## **„Modernizace trati Brno – Přerov, 2. stavba Blažovice – Vyškov“ – připomínky k dokumentaci pro územní rozhodnutí**

#### **SO 27-40-01 t.ú. Rousínov - Luleč, Habrovanský tunel**

**MODERNIZACE TRATI BRNO – PŘEROV, 2. STAVBA BLAŽOVICE - VYŠKOV**  
**SO 23-40-01 T.Ú. BLAŽOVICE - HOLUBICE, HOLUBICKÝ TUNEL**  
**SO 25-40-01 T.Ú. HOLUBICE – ROUSÍNOV, ROUSÍNOVSKÝ TUNEL**  
**SO 27-40-01 T.Ú. ROUSÍNOV – LULEČ, HABROVANSKÝ TUNEL**

## **Expertní posouzení**

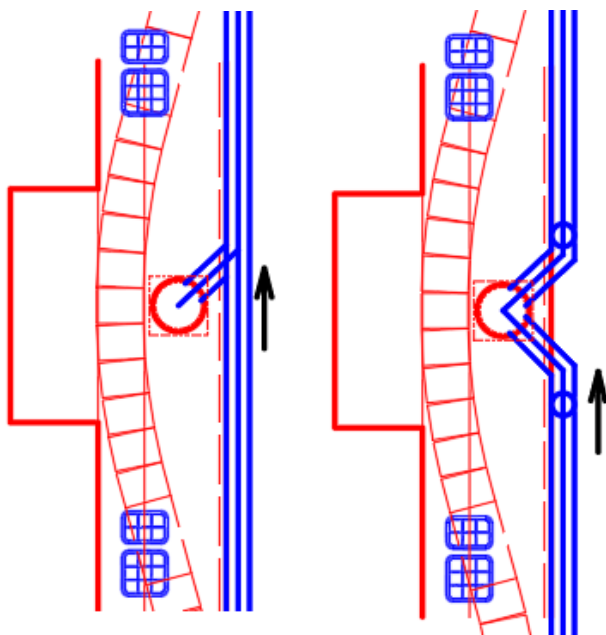
Umístění „drenáží“ v KL v těsné blízkosti pracovního prostoru čističky KL a jejich směrové zalomování do šachet je chybné, je potřeba navrhout jiné řešení. I když se jedná o tunely z celoobvodovým SVI (v době návrhu DUR) musí být odvodnění trvale funkční pro případ poruchy SVI, či pronikání vody do tunelu.

**Na poradách byla domluvena poloha drenáží a průměr drenáže 150mm – vzdálenost k obrysu KL je min 200mm v místě zkoseného rohu (150mm při protažení spodní části KL). Zalomení potrubí je vždy těsně před šachtou či za šachtou. Dno šachty umožňuje změnu směru v jakémkoliv úhlu dle výrobce šachtového dna (schválený výrobek pro použití na dráze) viz následující obr. se zobrazením možných změn dna v šachtě.**

Šachtová dna ( $0^\circ$ ,  $30^\circ$ ,  $60^\circ$ , a  $90^\circ$ ) umožňují změnu směru v jakémkoliv úhlu ( $90^\circ L \div 90^\circ P$ )

$0^\circ = 15^\circ L \div 15^\circ P$   
 $30^\circ = 15^\circ P \div 45^\circ P$   
 nebo  $15^\circ L \div 45^\circ L$   
 $60^\circ = 45^\circ P \div 75^\circ P$   
 nebo  $45^\circ L \div 75^\circ L$   
 $90^\circ = 75^\circ P \div 90^\circ P$   
 nebo  $75^\circ L \div 90^\circ L$
